## 静岡県および御前崎市による津波対策工事ほか追加工事の 点検および確認について(第 33 回)

2014 年 11 月 28 日

防波壁地盤改良工事 点検の様子

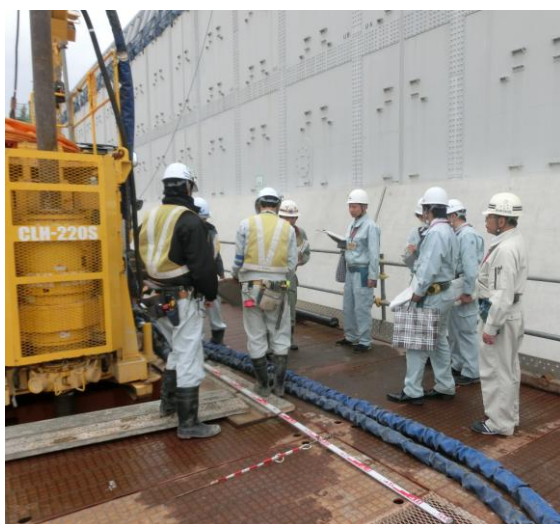
静岡県から、「補給水系配管などの注水配管の施工については、溶接部を含め中部電力の計画通りおこなわれていることを確認しました。また、防波壁については、点検基準を満足していることを確認しました。防波壁の一般部については全延長にわたり嵩上げ工事が完了しているが、今後も計画どおり工事を進め、津波に対する安全性を高めていってほしい。」との講評をいただきました。
